Mission régionale d'autorité environnementale
NORMANDIE

Avis délibéré
**Mise en compatibilité du plan local d'urbanisme
intercommunal (PLUi) de la communauté de communes
Pays de Honfleur-Beuzeville dans le cadre d'une
déclaration de projet relative au réaménagement du golf
de Deauville-Saint-Gatien (14)**

N° MRAe 2021-4122

Figure 2 : Limites des zones avérées en 2020-2021

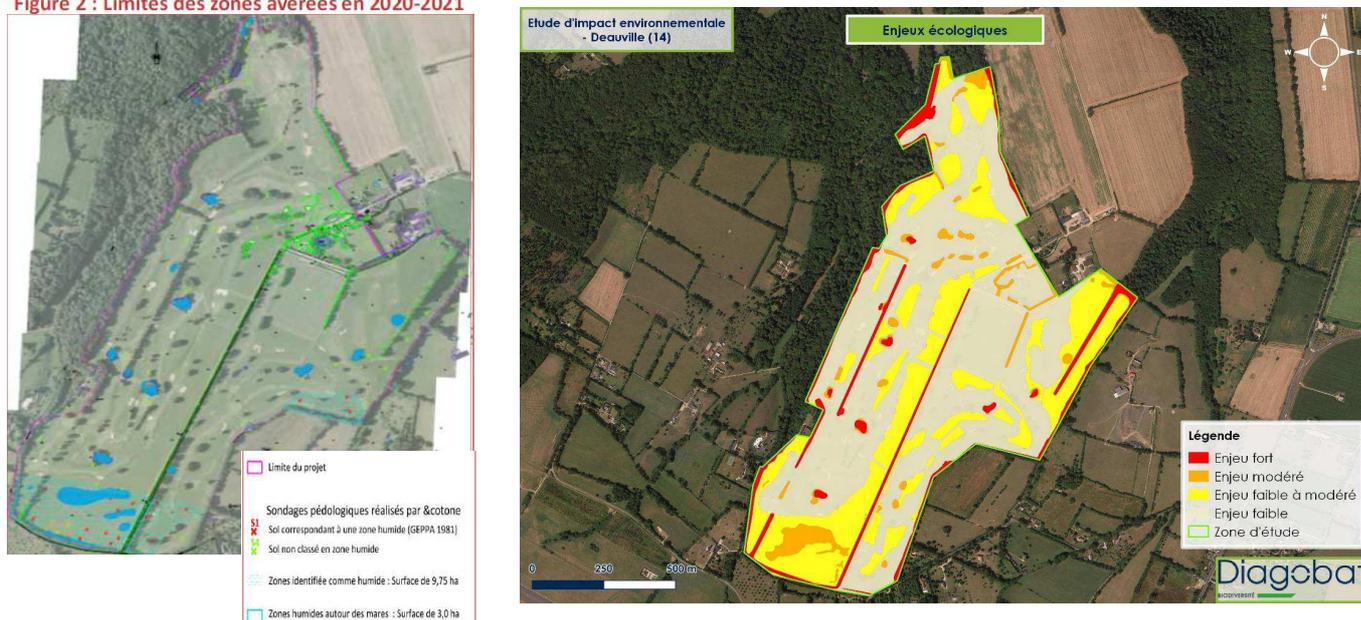
L'ouverture à l'urbanisation de la zone 2AU détruit de manière directe 1,5 hectare de zones humides, en limite sud du site (création du sous-secteur 1AUg3 pour la construction de 80 villas).

Bien que le rapport d'évaluation (p. 67) fasse état d'une démarche itérative et de co-construction avec différents acteurs ayant permis de faire évoluer le projet pour éviter d'impacter les zones humides, par le déplacement de quatre constructions envisagées et l'adaptation du parcours de golf, l'analyse des impacts de l'évolution du document d'urbanisme sur les zones humides identifiées devrait être beaucoup plus approfondie, et l'évitement privilégié de manière plus volontariste. Le dossier prévoit l'identification au PLUi, au titre des mesures de compensation, d'une zone humide à créer au nord-est du site, alors que cette zone était déjà identifiée au Sdage et au PLUi en vigueur, et qu'elle ne saurait donc être considérée comme zone de compensation à créer. Cette approche apparaît d'autant moins satisfaisante que la régression continue des zones humides est régulièrement pointée, en France comme dans le monde, comme une perte de patrimoine remarquable, mais aussi comme un facteur de fragilisation de la gestion de l'eau. Le DOO du SCoT Nord Pays d'Auge rappelle ainsi que l'objectif de tout projet est en premier lieu d'éviter la dégradation de telles zones.

L'autorité environnementale recommande de mettre en œuvre des mesures d'évitement qui permettent de préserver la totalité des zones humides et l'ensemble de leurs fonctionnalités, et de rechercher des alternatives aux évolutions du document d'urbanisme impactant ces dernières, en cohérence avec les préconisations du SCoT Nord Pays d'Auge.
